VEC : Vysvetlenie č. 1

V zmysle § 48 zákona č. 343/2015 Z. z. o verejnom obstarávaní a o zmene a doplnení niektorých zákonov v znení neskorších predpisov a na základe doručenej žiadosti o vysvetlenie k predmetu zákazky **Budovanie a zlepšenie technického vybavenia jazykových učební, odborných učební a školských knižníc základných škôl, Banská Bystrica – Školský a laboratórny nábytok a vybavenie, VVO č. 59/2021 pod číslom 14649 - WYT dňa 03.03.2021** Vám zasielame príslušné vysvetlenie:

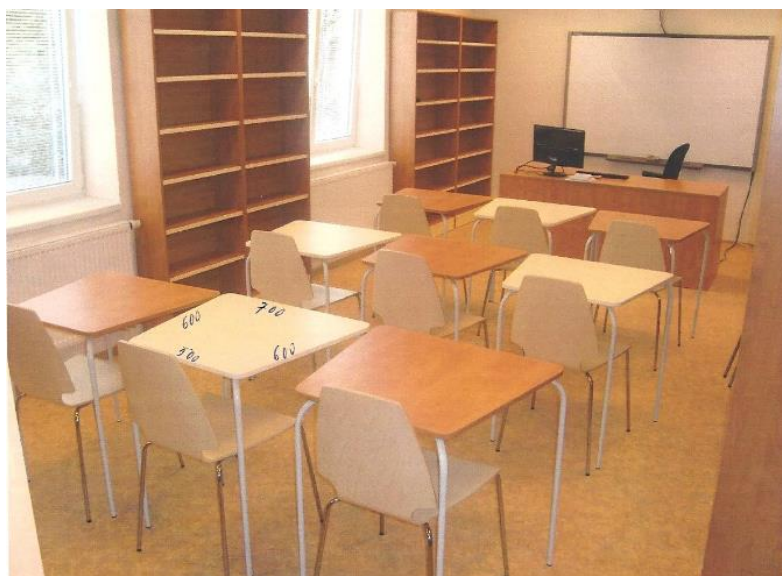
Otázka č. 1: Z Š Sitnianska

P.č. 62 - Stôl do študovne – v špecifikácii je uvedený tovar kosodĺžnika s rozmermi W 700/500 a D 600 mm a je možné zostavovať rôzne zostavy stolíkov.

Nemá tam správne yť tvar lichobežníka a nie kosodĺžnika: Kosodĺžnik nie je možné zostavovať do rôznych zostáv na rozdiel od lichobežníka. Šo znamená W a D pri rozmeroch?

Odpoveď č.1:

1. Položka č.62 - **Jedná sa o písaciu chybu, stoly majú mať tvar lichobežníka. W označuje dĺžky rovnobežných základní a D rozmer priľahlých strán, viď obrázok nižšie**
